HENVENDELSER MODTAGET I HØRINGSPERIODEN

FORSLAG TIL LOKALPLAN BYSTÆVNEPARKEN OG MILJØRAPPORT

Offentlig høringsperiode fra den 3. februar til den 31. marts 2025.

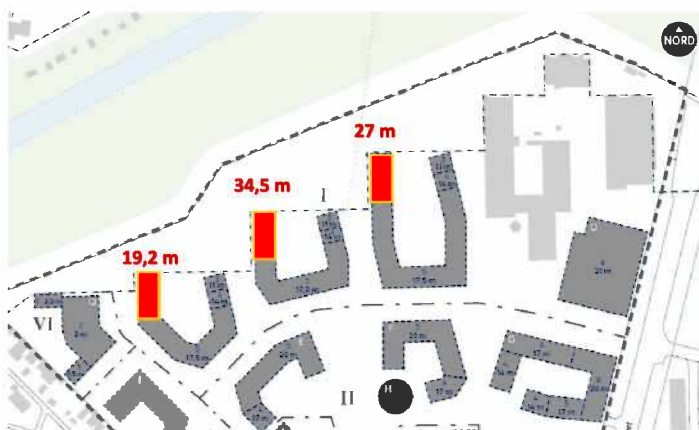
Museet mener ikke, at lokalplanens muligheder for, at der helt op til beskyttelseslinjen tillades etablering af tre 26 m(!) høje tårne, varetager det beskyttede fortidsmindes værdier og ej heller beskyttelsens intentioner.

At bebyggelsesplanen nu udnytter en ældre afgørelse truffet på baggrund af en helt anden, væsensforskellig situation til at tillade etablering af tårnbyggerier kun ca. 20, 35 og 27 meter fra fortidsmindet (Bygning A, B og C), mener museet vil medføre markante, utilsigtede og meget indgribende negative ændringer i forhold til situationen ved det helt unikke fortidsminde. De mægtige tårne vil således række langt over voldanlæggets top (voldkronen) og dermed på stedet helt korrumpere oplevelsen og forståelsen af fæstningsanlægget.

Museet opfordrer på denne baggrund kraftigt til, at der i det endelige lokalplansmateriale tages bedre hensyn til sikringen af fortidsmindet værdier og landskabet omkring fortidsmindet, og at de højeste bygninger i en ændret bebyggelsesplan i stedet placeres på lokalplanens dele længst væk fra fortidsmindet.
